Fv 410 Grødemveien

Risikovurdering forkjøringsregulering av sykkelveg med fortau over sideveg

Figur 9: Utsnitt fra reguleringsplankart for kryss 1

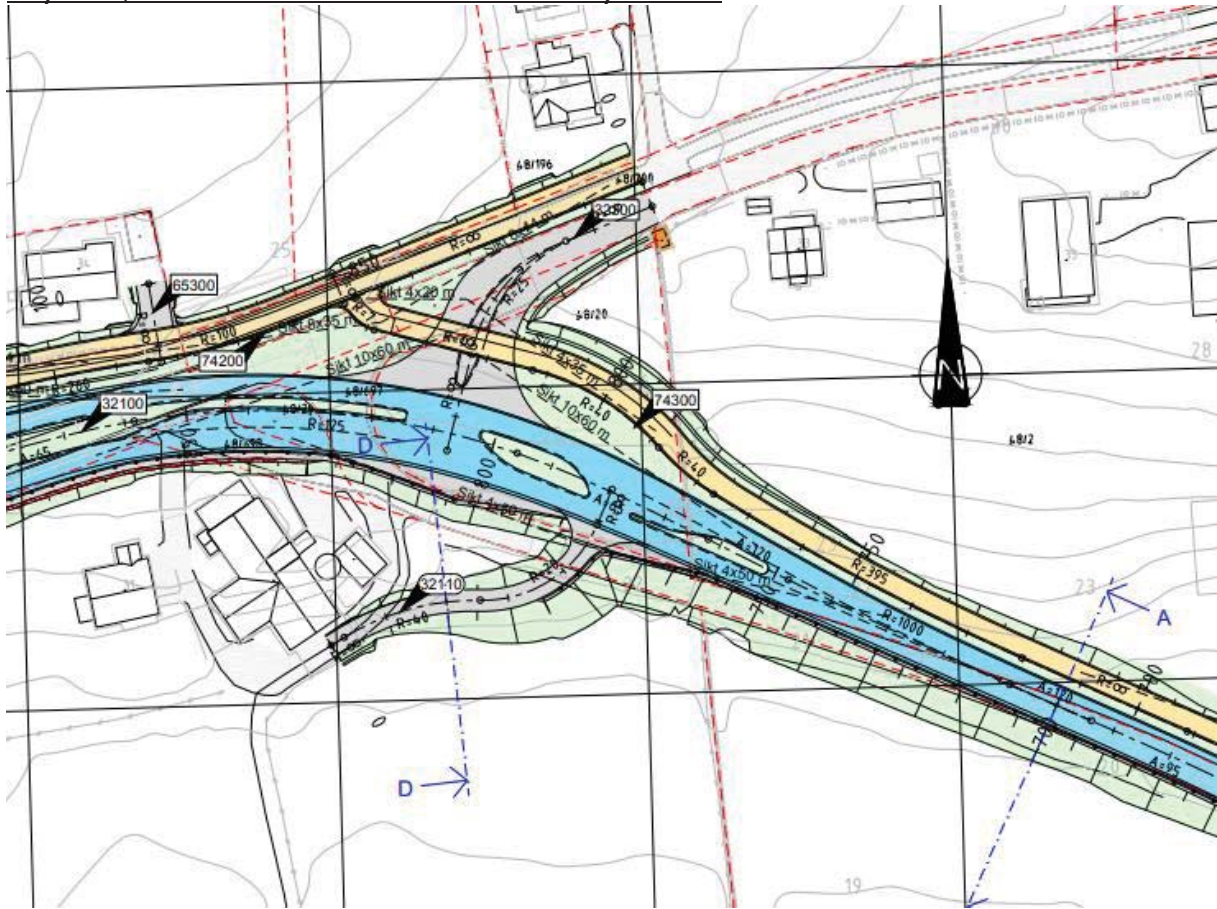
ID nr.	Involverte parter	Type hendelse
1-1	Sykkel og personbil	Personbil treffer syklist
1-2	Sykkel og tungbil	Tungbil treffer syklist
1-3	Sykkel og buss	Buss treffer syklist
1-4	Sykkel og personbil	Sykkel sykler på bil som viker for fotgjenger
1-5	Sykkel og personbil	Syklist kommer fra sideveg og skal inn på sykkelveg eller g/s-veg (systemskifte)
1-6	Sykkel og personbil	Bil har hatt vikeplikt for fotgjenger og treffer syklist når bil starter på veg inn i kryss.
1-7	Sykkel og personbil	Syklist sykler på stillestående eller saktekjørende bil på veg mot krysset (står i kryssingen)
1-8	Personbil og tungbil /buss	Bil som står og venter pga. vikeplikt mot sykkel kan bli påkjørt bakfra.

1-9	Personbil og personbil	Bil som står og venter pga. vikeplikt mot sykkel kan bli påkjørt bakfra.
1-10	Fotgjenger og sykkel	Fotgjenger og syklist i systemskifte
1-11	Sykkel og sykkel	Påkjøring bakfra etter at en syklist velger å stoppe/vike for bil.
1-12	Sykkel og fotgjenger	Sykkel kjører på fotgjenger som er i sykkelvegen.
1-13	Sykkel og personbil	Sykkel fra Torvmyrveien som skal krysse vegen, kan komme brått på personbiler fra Torvmyrveien.

<i>Sannsynlighet</i>	<i>Konsekvens</i>	<i>Lettere skadd</i>	<i>Hardt skadd</i>	<i>Drept</i>
<i>Høy (minst 1 gang hvert år)</i>				
<i>Middel (minst 1 gang hver 2.-10. år)</i>				
<i>Liten (minst en gang hver 10.- 30. år)</i>		<i>1-1, 1-4, 1-5, 1-7, 1-8, 1-9,</i>		
<i>Ubetydelig (sjeldnere enn hvert 30. år)</i>		<i>1-6, 1-10, 1- 11, 1-12, 1- 13</i>	<i>1-3,</i>	<i>1-2</i>

ID nr.	Type tiltak
1-13	Det må settes opp kantstein i grønnsrabatt for å sikre at sykkel ikke «kutter svingen».
1-1,1-2, 1-3,	Intensiv belysning.
1-2	Kryssingen er dratt inn lengre enn bør-kravet (5 meter), dette er positivt fordi tungbil i større grad får rettet opp kjøretøyet slik at det kommer vinkelrett på krysningen og har bedre sikt begge veier.

Figur 10: Utsnitt fra reguleringsplankart for kryss 2

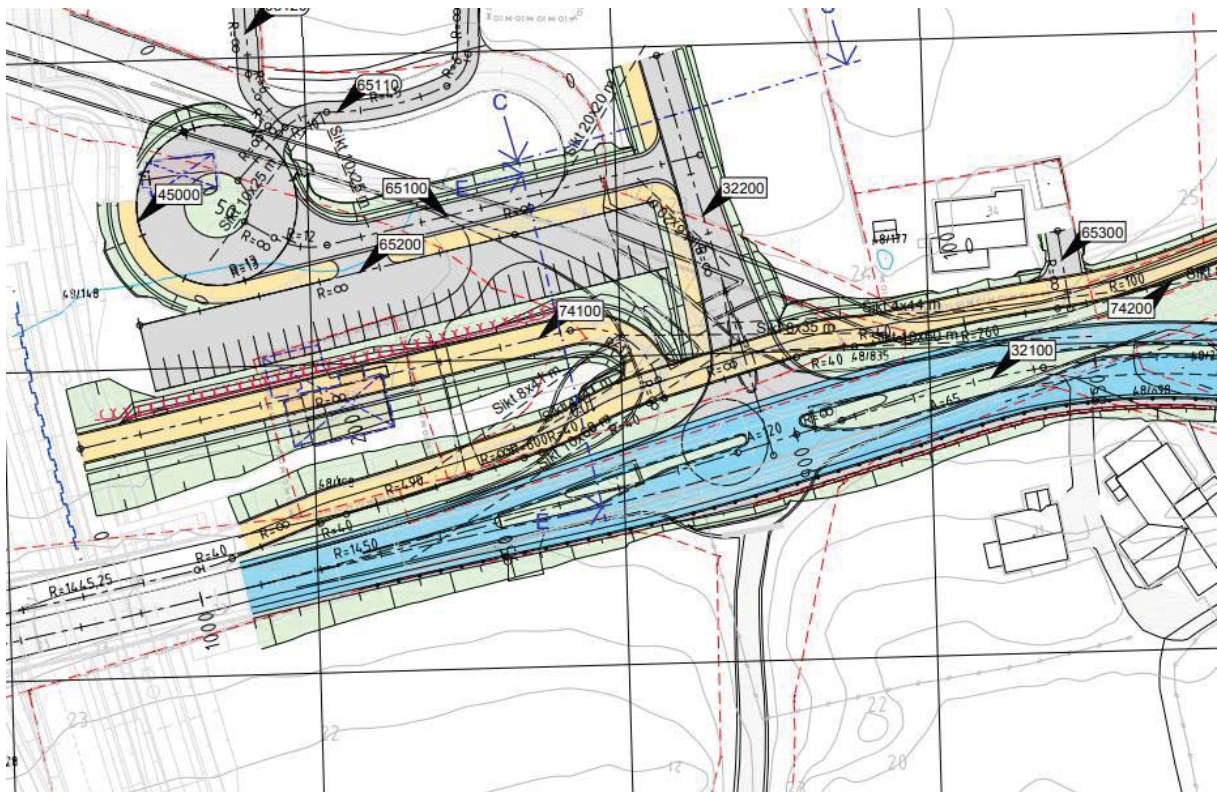
ID nr.	Involverte parter	Type hendelse
2-1	Sykkel og personbil	Personbil treffer syklist
2-2	Sykkel og tungbil	Tungbil treffer syklist
2-3	Sykkel og personbil	Sykkel sykler på bil som viker for fotgjenger
2-4	Sykkel og personbil	Syklist kommer fra sideveg og skal inn på sykkelveg eller g/s-veg (systemskifte)
2-5	Sykkel og personbil	Bil har hatt vikeplikt for fotgjenger og treffer syklist når bil starter på veg inn i kryss.
2-6	Sykkel og personbil	Syklist sykler på stillestående eller saktekjørende bil på veg mot krysset (står i kryssingen)
2-7	Personbil og tungbil	Bil som står og venter pga. vikeplikt mot sykkel kan bli påkjørt bakfra.
2-8	Personbil og personbil	Bil som står og venter pga. vikeplikt mot sykkel kan bli påkjørt bakfra.
2-9	Fotgjenger og sykkel	Fotgjenger og syklist i systemskifte
2-10	Sykkel og sykkel	Påkjøring bakfra etter at en syklist velger å stoppe/vike for bil.

2-11	Sykkel og fotgjenger	Sykkel kjører på fotgjenger som er i sykkelvegen.
2-12	Sykkel og sykkel	Sykkel er på hovedvegen (74200) treffer et sykkelkryss (74100) veldig tett på kryssingen over vegen.
2-13	Personbil og sykkel	Venstresvingende bil kan ha vanskeligheter med å se sykkel som kommer opp rampe (74100) og skal krysse vegen (32200).

<i>Sannsynlighet</i>	<i>Konsekvens</i>	<i>Lettere skadd</i>	<i>Hardt skadd</i>	<i>Drept</i>
<i>Høy (minst 1 gang hvert år)</i>				
<i>Middel (minst 1 gang hver 2.-10. år)</i>				
<i>Liten (minst en gang hver 10.-30. år)</i>		<i>2-1, 2-3, 2-4, 2-6, 2-7, 2-8, 2-12,</i>		
<i>Ubetydelig (sjeldnere enn hvert 30. år)</i>		<i>2-5, 2-9, 2-10, 2-11, 2-13</i>	<i>2-2</i>

ID nr.	Type tiltak
2-2	Kryssingen er lagt iht. kravet (5 meter) avstand. Kan vurderes trekket lengre unna vegbanen (bør være 6 meter).
2-1, 2-2,	Intensiv belysning.
2-6,	Pga. stigningsforhold inn mot kryss bør siktkravene for krysset økes, utover det som kreves i håndboka. Stoppsikt x 1,3 anbefales.
2-12	Vurdere å vikepliktregulere krysset. Slik som er gjort i Sykkelstamvegen.

Figur 11: Bildet viser helstøpt langsgående betongrekkverk mellom veg og g/s-veg som det er bestilt en vurdering av

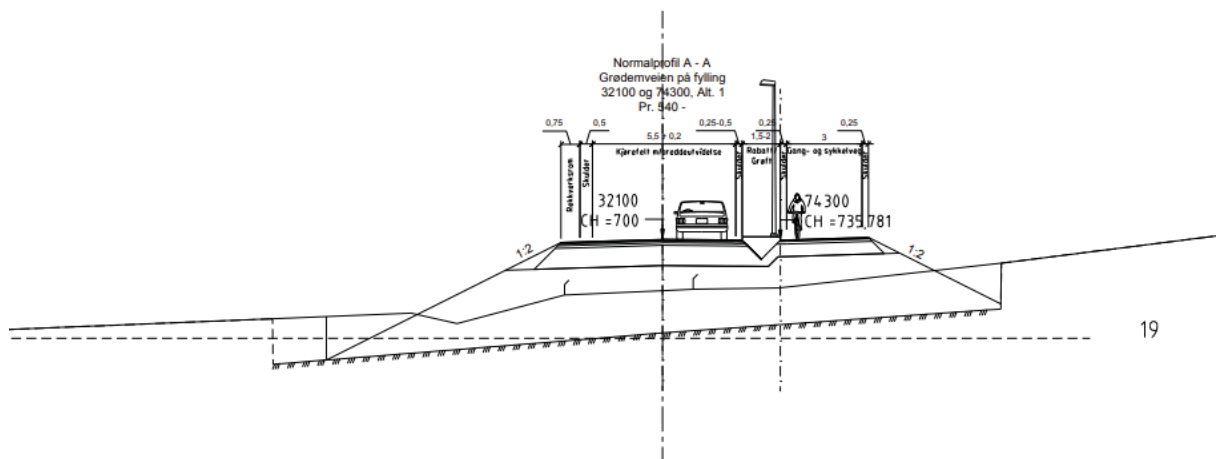
- Risiko for stygge påkjørsler ved rekkverksender. Behov for refleks, god belysning og muligens støtputer. Dette gjelder både for syklende og bil.
- Må ha en høyde på 70 cm iht. håndbok for rekkverk.
- Rekkverket er ikke absorberende, som betyr at biler ved påkjørsel kan bli kastet ut mot motgående bil.
- Overvannshåndtering er problematisk. Dersom det legges små åpninger i betongføringskanten (som vist på bildet) vil disse tettes av vegstøv, søppel, snø, løv etc. De vil også forringe kvaliteten for gående og syklende som får små bekker med jevne mellomrom som krysser g/s-vegen på vei mot sluk. Alternativt må veggen planlegges med flere kummer og sluk både på veggen og på g/s-vegen.

- Syklende kan treffe rekkverket, velte over det og havne ut i vegbanen.
- Plassering av skilt og lysmaster kan bli problematisk.
- Betongrekkverket er lystett og kan således danne skyggesoner på veg og g/s-veg som gjør at vann kan fryse til is og skape uønskede hendelser.
- Betongføringskanten fremstår massiv og et er fremmedelement i åpne landskap. De estetiske kvalitetene svekkes av en slik løsning.
- Små dyr som skal krysse vegen vil ha problemer med det, noe som kan resultere i flere påkjørte dyr.

På bakgrunn av denne vurderingen vil Statens vegvesen fraråde løsningen med betongrekkverk som trafikkdeler mellom veg og g/s-veg.
